PROJET D'AMENAGEMENT MIXTE DU VECTEUR SUD A CHATILLON (92)

Réponse du Maître d'ouvrage à l'avis délibéré
de la Mission régionale d'autorité environnementale

Avis délibéré n°MRAe APJIF-2025-011 en date du 12/03/2025

Figure 8 : Les différentes étapes du plan de gestion.

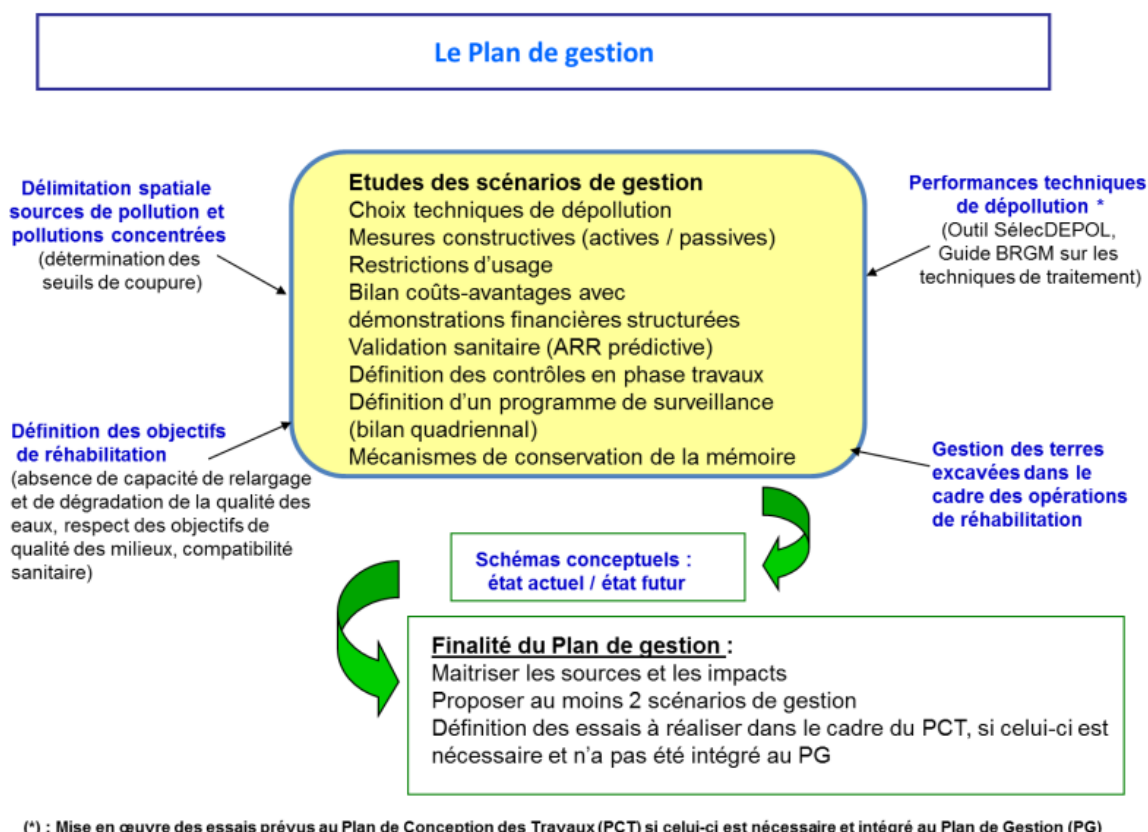
Remarque n°7 : L'Autorité environnementale recommande de présenter des mesures de gestion de la pollution des sols et de proposer un plan de suivi et de mesures correctives en fonction des résultats des analyses complémentaires : *« Faute d'état initial, les spécificités du site sont mal appréhendées de même que les effets résiduels après mise en place des mesures de réduction. Le projet ne propose pas de mesures telles que l'excavation des terres polluées ou d'isolement des zones contaminées. L'absence d'un plan de gestion de la pollution déjà présente sur site n'est pas justifiée et ne permet pas la complète information du public ni d'assurer de l'absence de risque résiduel pendant et après les travaux ».*

Comme précisé dans la méthodologie nationale d'avril 2017 et illustré par le schéma reporté en figure page suivante (Figure 8 du Guide méthodologie nationale de gestion des sites et sols pollués), *« Le Plan de Gestion est un document d'orientation qui vise à étudier différents scénarios de gestion d'une pollution »*. **Compte tenu (1) de la complétude des études réalisées (démontrée dans notre retour à la Remarque n°6), (2) de l'absence de pollution des milieux dont la qualité est compatible avec les usages projetés et (3) du caractère inerte des futur déblais (au sens de l'arrêté du 12/12/2014), la réalisation d'un Plan de Gestion n'est pas nécessaire.**

Illustration du principe de gestion des eaux pluviales mis en place au Rez-De-Chaussée au niveau des futures fosses d'arbres (avec un réservoir surmonté de 80cm de substrat)

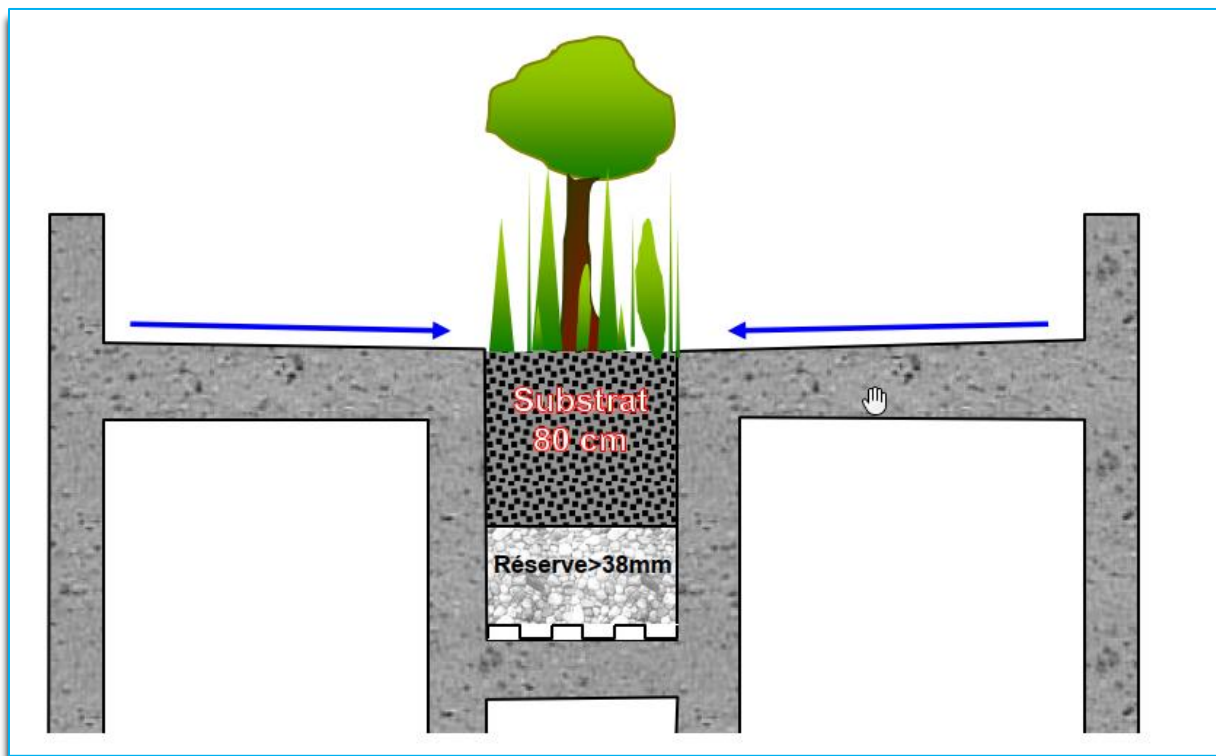
Remarque n°8 : L'Autorité environnementale recommande de détailler l'articulation entre la gestion des eaux pluviales et la présence d'anciennes carrières.

Dans le cadre de la gestion des eaux pluviales de notre parcelle de 6 378m², le projet ne prévoit pas d'infiltrer dans le sol les eaux de pluie recueillies par les futures toitures et terrasses. Cette gestion des eaux pluviales est réalisée sur une surface estimée de 1 798m² à rez-de-chaussée par un système de stockage / évapotranspiration et consommation par les végétaux, dimensionné pour la gestion d'une pluie décennale, comme l'illustre la figure ci-dessous.

Ce même système de stockage / évapotranspiration sera mis en œuvre sur l'ensemble des espaces verts, hors fosses d'arbres, avec un réservoir surmonté de 30 cm de substrat.

Sur la base de la conception retenue, seules les eaux de pluie se précipitant **sur la bande de pleine terre** de 489 m², positionnée le long de la coulée verte, s'infiltreront dans le sol.

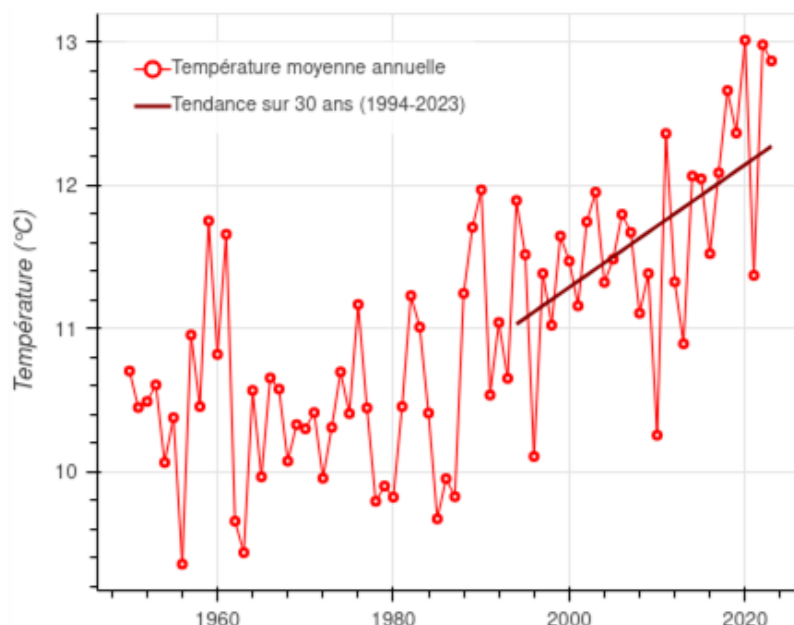
- **Sur la remarque de l'Autorité environnementale relative à la prise en compte des espaces végétalisés :**

Les simulations numériques réalisées pour l'évaluation microclimatique prennent en compte des paramètres différents pour la composition des surfaces urbaines correspondant aux toitures végétalisées et aux sols végétalisés.

Dans l'évaluation de l'impact du quartier sur le phénomène d'îlot de chaleur, le comportement thermique de ces deux types de surface est donc bien pris en compte de manière différenciée.

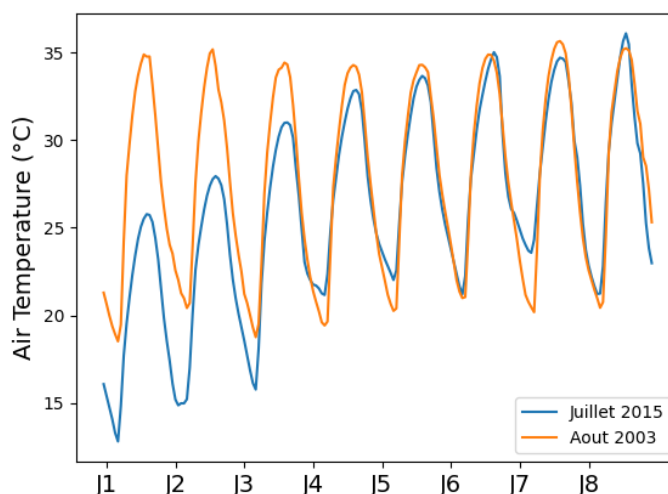
- **Sur la remarque de l'Autorité environnementale relative à l'hypothèse d'augmentation de température** (« *L'étude relative au phénomène d'îlot de chaleur urbain ne prend pas en compte la perspective d'une augmentation moyenne des températures du fait du changement climatique de 4°C à l'horizon 2100 [...] Il conviendra de présenter les conditions de vie en prenant en compte une élévation de la température moyenne de 2 °C et de 4 °C à l'horizon 2100 pour s'assurer de la capacité du projet à intégrer les changements anticipés ou vraisemblables.* ») :

La température locale s'élève depuis 30 ans au rythme de **0.043°C par an** en moyenne, soit un **réchauffement de 1.28°C** depuis 1994.

Parmi les 10 années les plus chaudes depuis 1950, **9 ont eu lieu depuis 2010**.
